ZIE BIJZONDERE
VOORWAARDE(N)

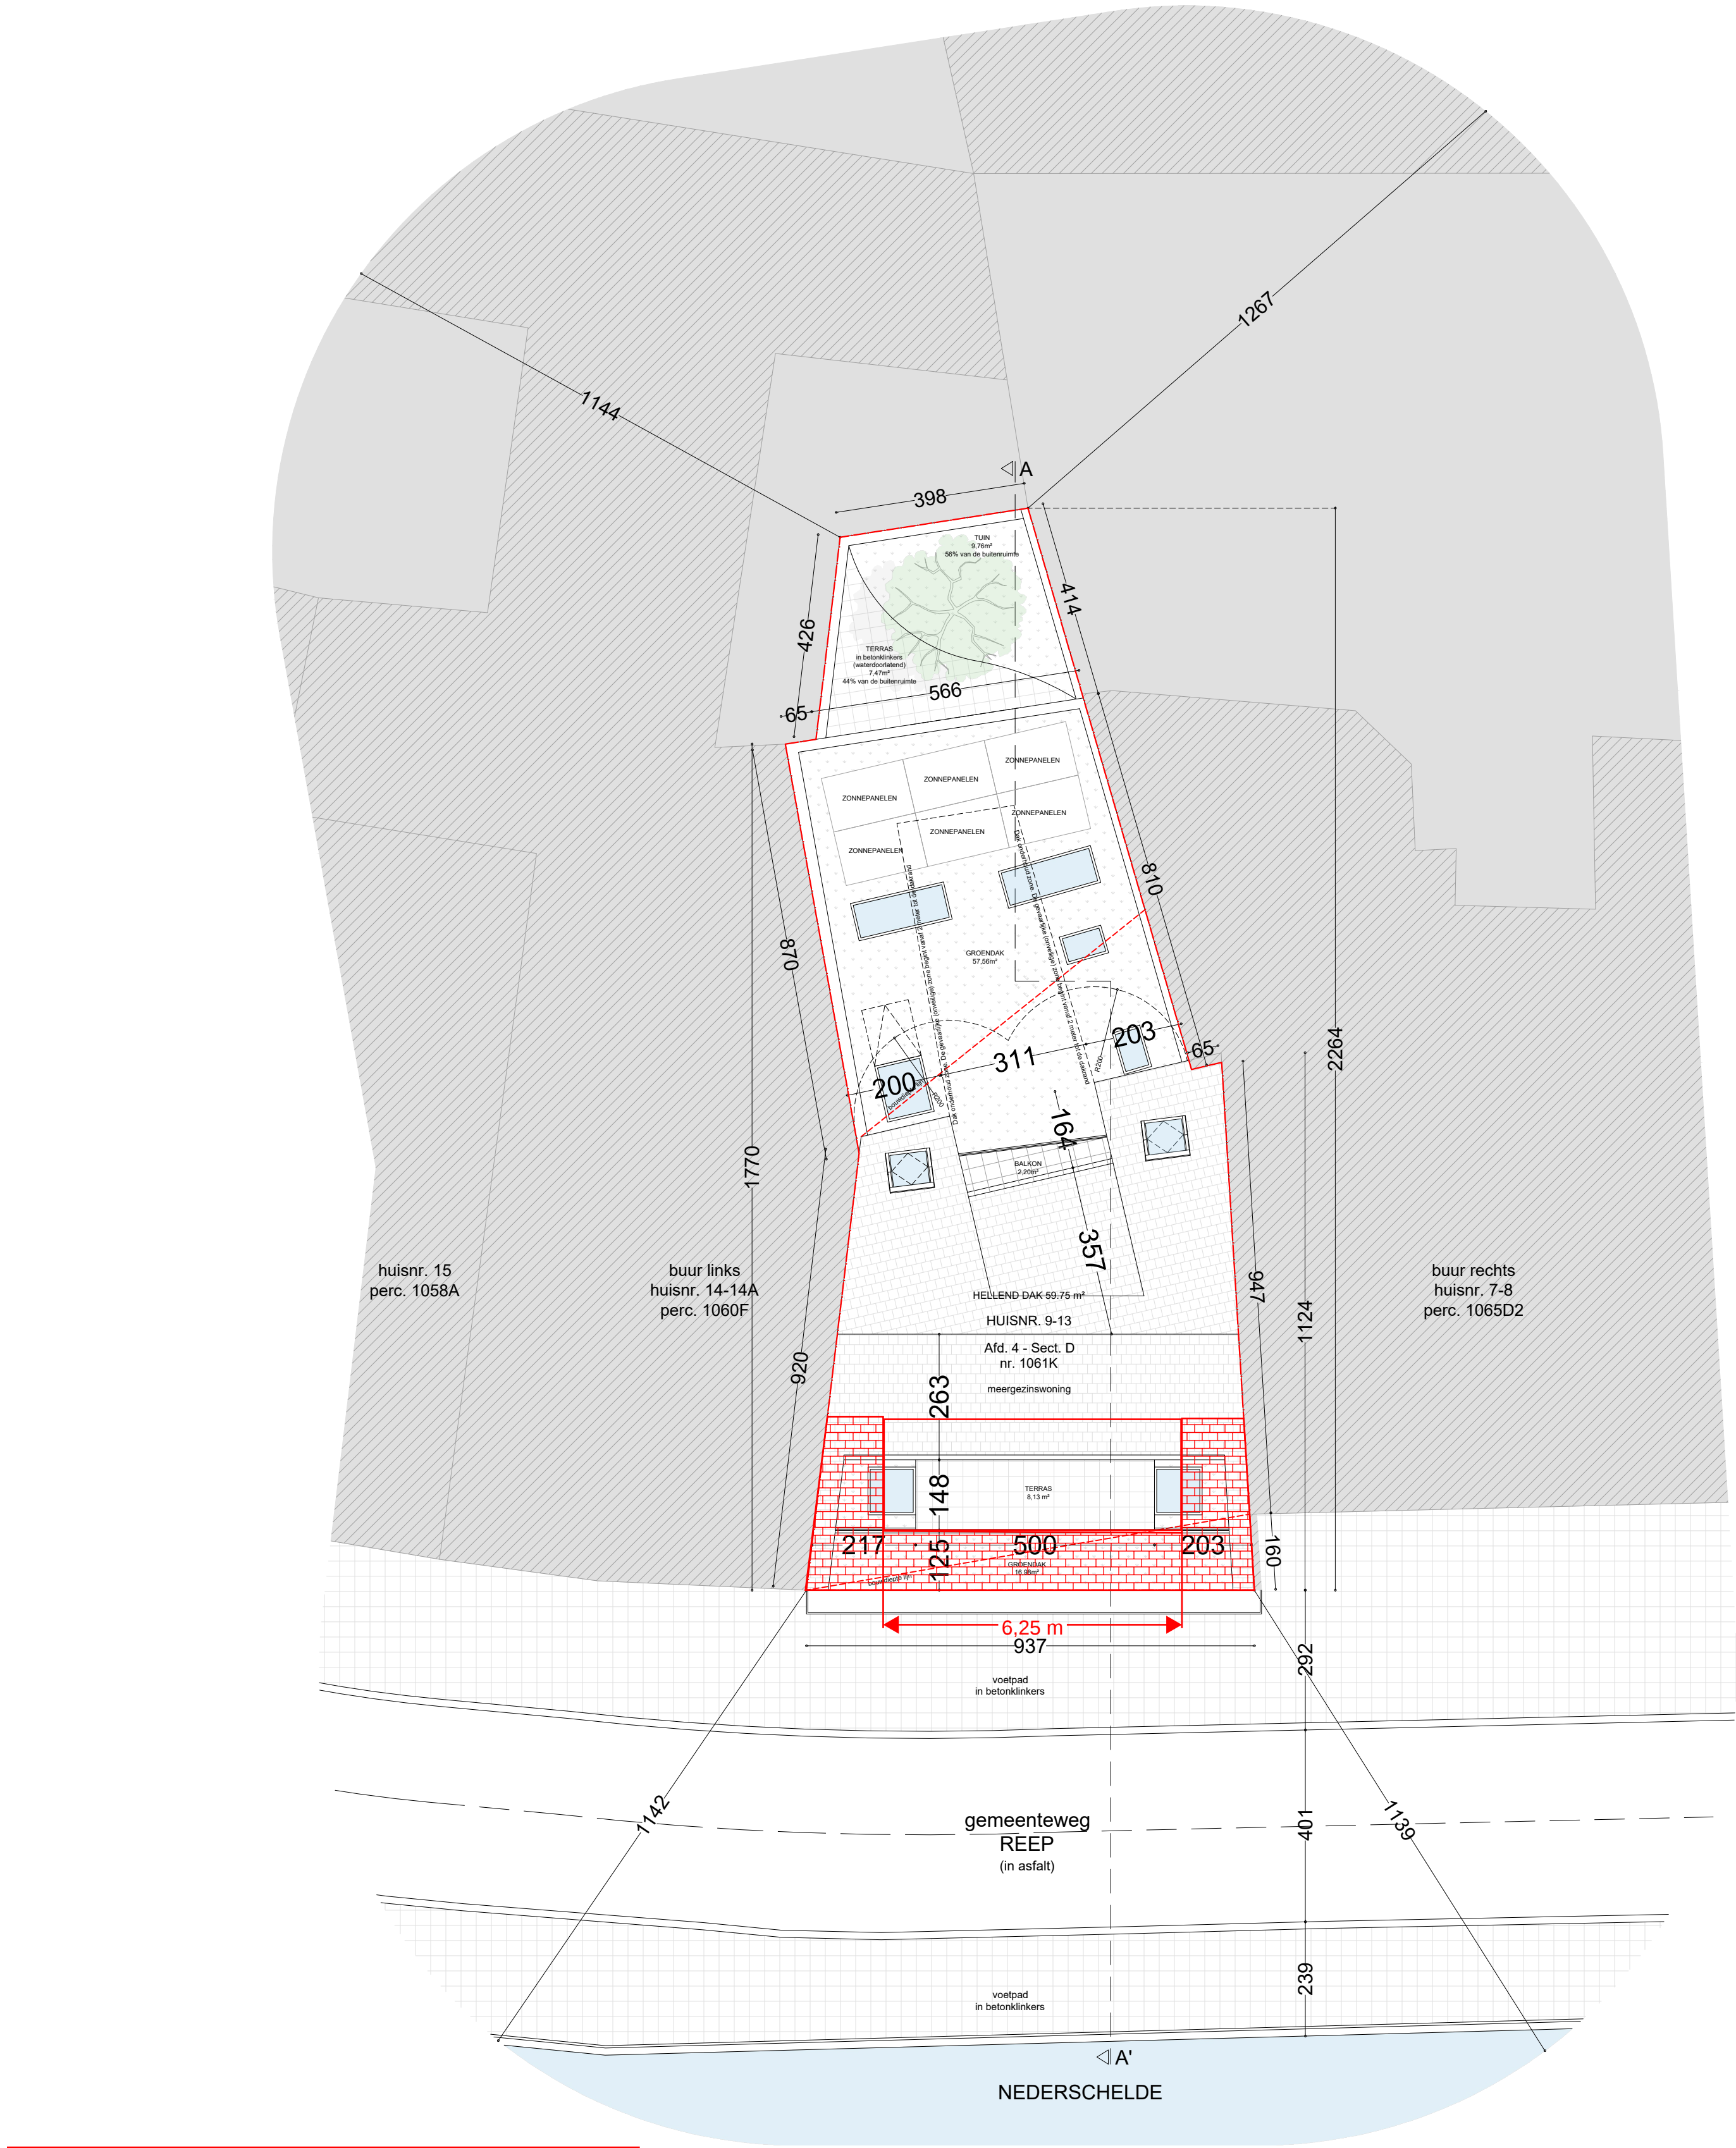
Dakterras voorste dakvlak
De breedte van de dakinsnijding in functie van het inpandig dakterras aan de voorzijde dient beperkt te worden tot een breedte van maximaal 2/3 van de gevelbreedte. Dit resulteert in een maximale breedte van 6,25m en zowel links als rechts een afleesbaar hellend dak van minstens 1,55m breed.

Om het hellende dak voldoende afleesbaar te voorzien in de omgeving dient in de zone voor het dakterras in het voorste dakvlak de dakafdekking behouden te blijven. Deze doortrekking van het hellende dak kan ook fungeren als borstwering voor het achterliggende dakterras.
